改善箇所説明図

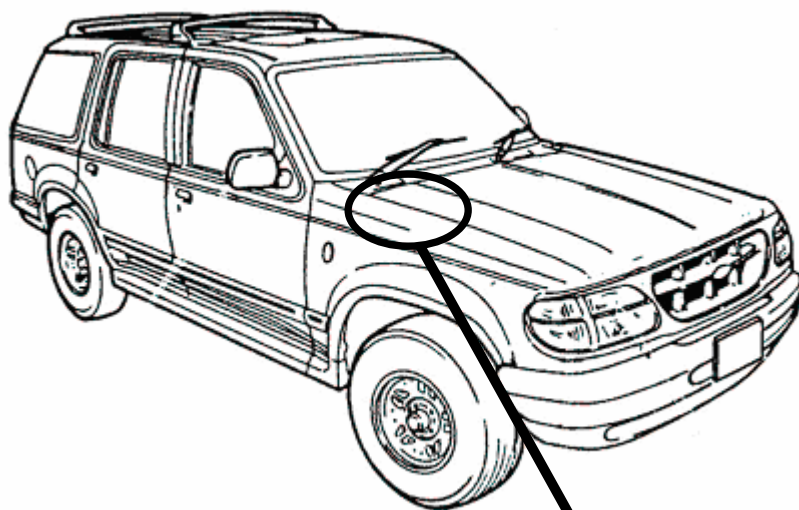
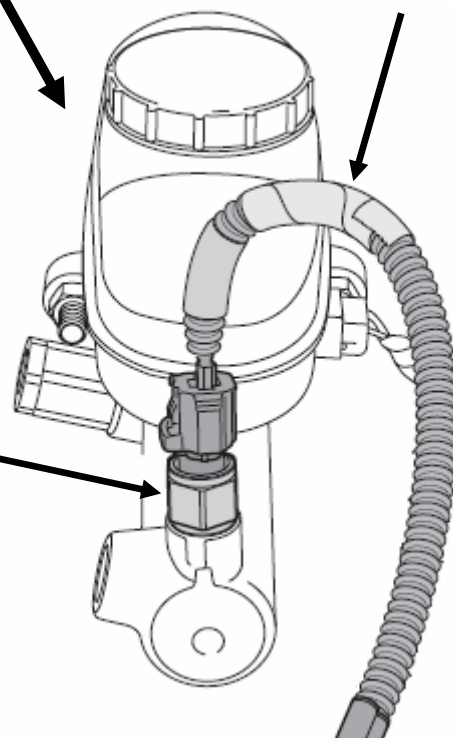
基準不適合発生箇所

ブレーキのマスターシリンダーに取付けられている定速走行装置解除スイッチにおいて、当該解除スイッチ内部のシール構造が不適切なため、ブレーキ液が漏れて内部の電気端子にかかり、接点が腐食することがある。そのため、スイッチ内部の抵抗値が高くなり、スイッチが加熱されて溶解し、最悪の場合、火災に至るおそれがある。

全車両、定速走行装置解除スイッチおよび配線を対策品に交換する。

識別：フード右側のヒンジブラケット上側ボルトに黄色いペイントを塗布する。
